Auditoría en Seguridad Vial con enfoque a usuarios más vulnerables de la vía.
Entronque carretera SON-020 Hermosillo - Sahuaripa km 0+200, al suroriente
de Hermosillo, México.

Instituto de Movilidad y Transporte para el Estado de Sonora, 2024. Auditoría en Seguridad Vial con enfoque a usuarios más vulnerables de la vía. Entronque carretera SON-020 Hermosillo - Sahuaripa km 0+200, al suroriente de Hermosillo, México.

Figura 6.2 Sección carretera Hermosillo - Sahuaripa

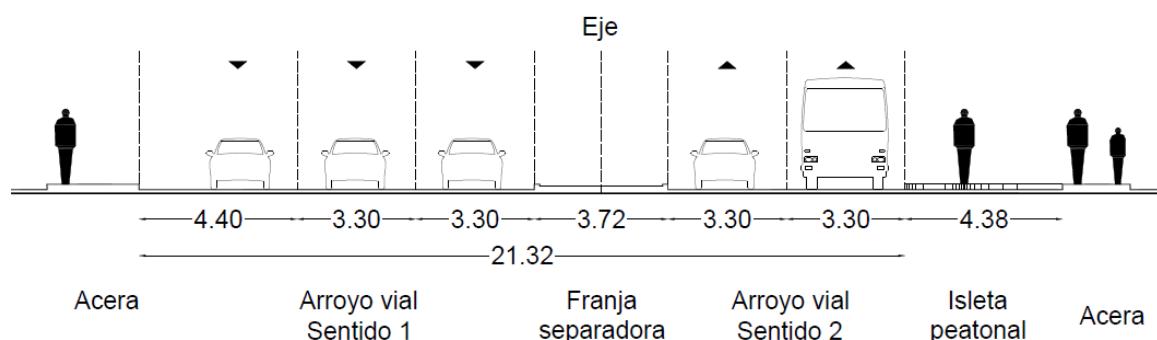
El entronque auditado es de tres ramas en “T” compuesto por dos vialidades (ver Figura 6.1). La primera es la carretera SON-020 Hermosillo - Sahuaripa, una vía tipo 3 Estatal libre con orientación este-oeste, de dos ramas y con dos carriles para cada; la vialidad posee una franja separadora con guarnición y en algunos tramos un carril exclusivo para giro (ver Figura 6.2). Respecto a su clasificación, el H. Ayuntamiento de Hermosillo la catalogó como Primaria y Corredor Urbano Tipo C, esto es vialidad primaria en la periferia de la zona urbana y compatible con todos los usos comerciales y de servicio (IMPLAN, 2016, 2018).

Por su parte, la Secretaría de Comunicaciones y Transportes (SCT) (2023) registró para el tramo carretero un Tránsito Diario Promedio Anual (TDPA)¹ de 30 470 vehículos para el sentido 1, y 28 956 vehículos para el sentido 2. El vehículo tipo A —vehículo ligero— acaparó el 88.9% del volumen total, mientras que el restante respondió a vehículos pesados como tipo B, C2, C3, T3S2, T3S3, T3S2R4 entre otros.

Figura 6.3 Sección vialidad sin nombre

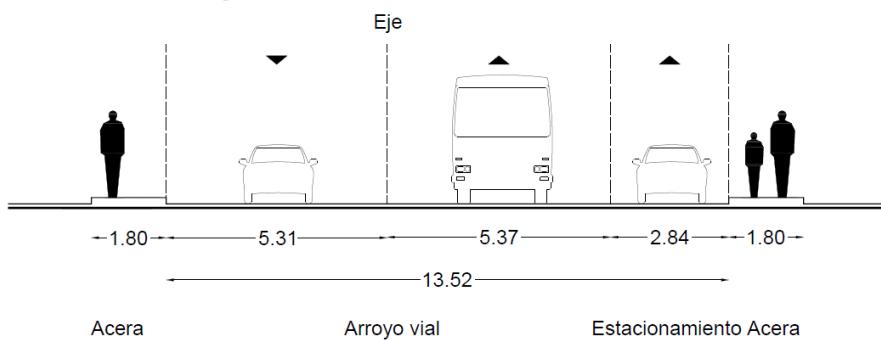
En relación a la otra vía, ésta carece de nombre y es perpendicular a la carretera. La calle se conforma de tres carriles en ambos sentido con orientación norte-sur (ver Figura 6.3) sin poseer categoría o clasificación alguna (IMPLAN, 2016).

Figura 8.8 Infraestructura para personas discapacitadas y/o movilidad limitada
Camellón

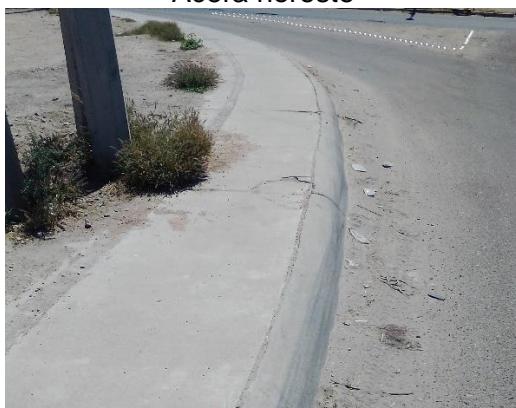
Por lo que se refiere al tránsito de personas con discapacidad y/o movilidad limitada, la infraestructura del entronque careció de guía podo-táctil en las aceras, rampas en esquinas y medianas o camellones (ver Figura 8.8). La ausencia de infraestructura incrementa la posibilidad de un siniestro al facilitar que los usuarios desciendan al arroyo y con ello, reducir la visibilidad del conductor (Crotte et al., 2018; OMS, 2013).

10. Colocar señalamiento vertical de dispositivos diversos. Se sugieren tres OD-5 Indicadores de obstáculos en cada una de las isletas y retorno.
11. Infraestructura para personas con discapacidad y/o movilidad limitada. Reparar/nivelar aceras en sección sur y colocar rampas en esquinas e isletas con bolardos a cada lado para la seguridad de estos usuarios. Se recomienda que el diseño de las rampas sea alabeado con un porcentaje de pendiente máximo de 6%, estar pintadas, poseer perpendicularidad y contener guía podo-táctil.

Figura 9.2 Propuesta de intersección

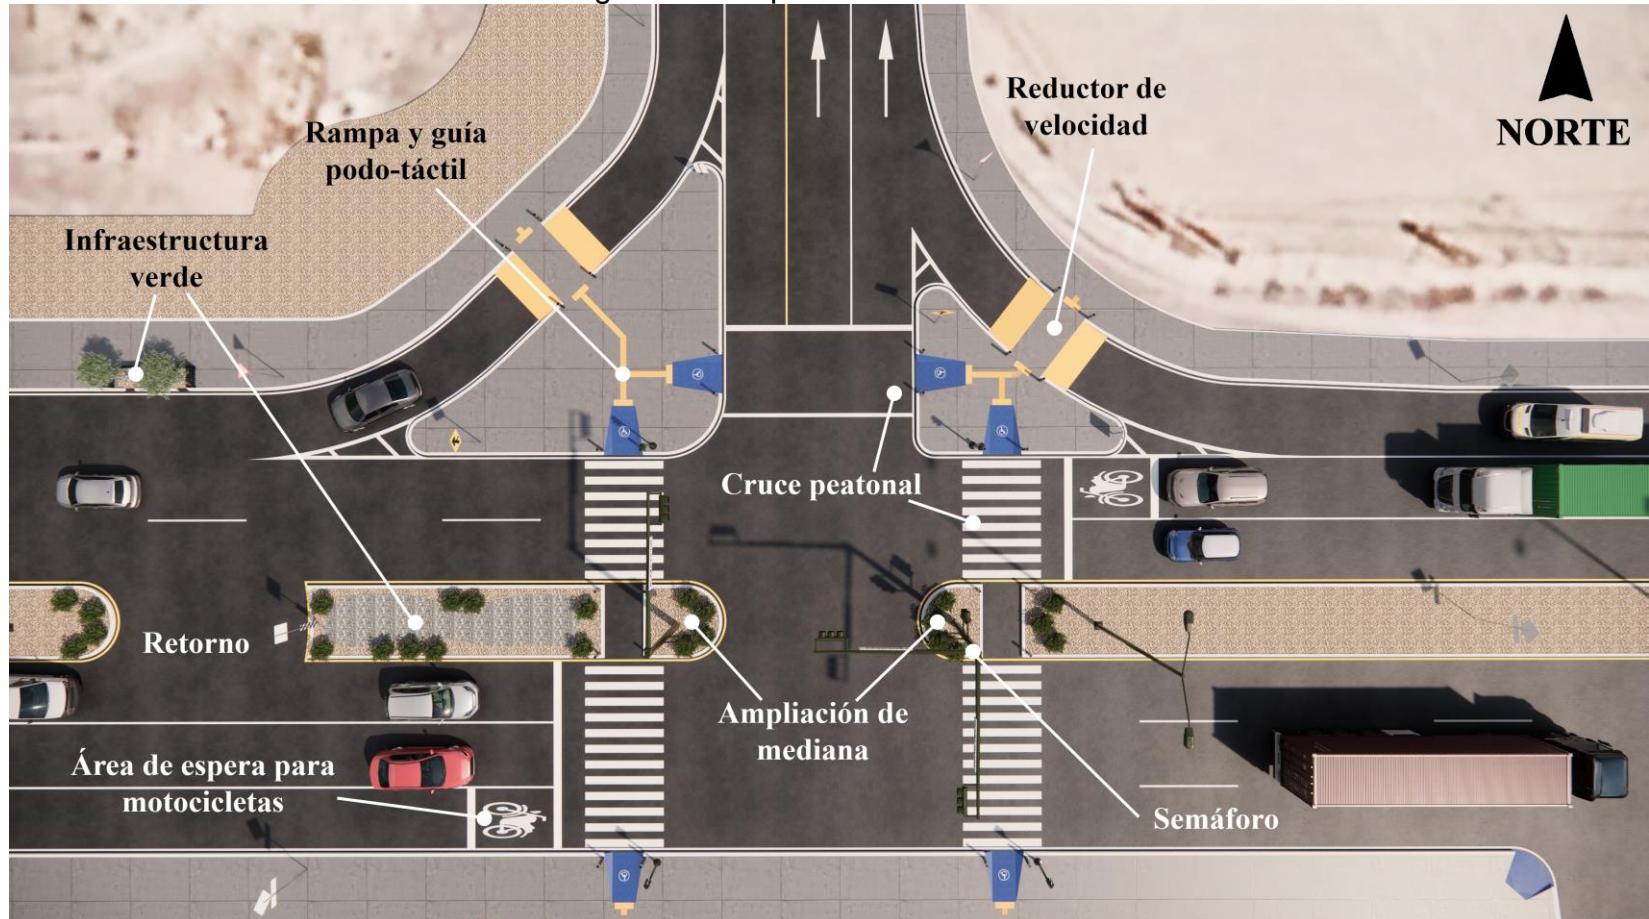
El documento ofrecen una serie de recomendaciones para el diseño de infraestructura en favor de los usuarios más vulnerables (ver Figuras de la 9.1 a la 9.6):

3. Crear espacio para retorno de vehículos en carretera y colocación de señalización vertical (SR-25A). El área busca ordenar el tránsito y evitar el uso de entronques como retornos.

4. Establecer límites de velocidad. Los límites serán de 30km/hr en vialidad sin nombre y a 50 km/hr en carretera conforme a lo establecido en el artículo 49, fracción III, incisos a y d de la LGMSV (2022). Para el señalamiento horizontal se recomienda marcas M-11.1 en cada carril de ambos tramos y a una distancia no mayor de 300 metros antes del entronque. Por su parte, el señalamiento vertical (SR-9 VELOCIDAD) será distribuidos en 4 tableros en la carretera y 2 en la vialidad sin nombre.

6. Colocar señalización horizontal. Flechas de sentido (M-11.1) para las dos vialidades, rayas canalizadoras (M-5) en zona neutral, raya separadora de carriles continua sencilla (M-2.1) y raya separadora de carriles discontinua (M-2.3); la distancia sugerida para esta última es de 30.0m antes de la raya de alto. También indicar, en mediana, raya en la orilla izquierda (M-3.3) color amarillo 10 cm.

7. Marcar cruce peatonales de forma clara y legible. Para la vialidad primaria, el cruce incluirá rayas para cruce de peatones (M-7.1), rayas de alto (M-6), flechas para indicar movimientos (M-11.1), área de espera para motocicletas con pictograma, y de ser posible, semáforos peatonales con botón de solicitud de paso. Además, se sugiere un ajuste de ciclos semafóricos con la finalidad que los peatones tengan un tiempo máximo de cruce de 40 segundos.
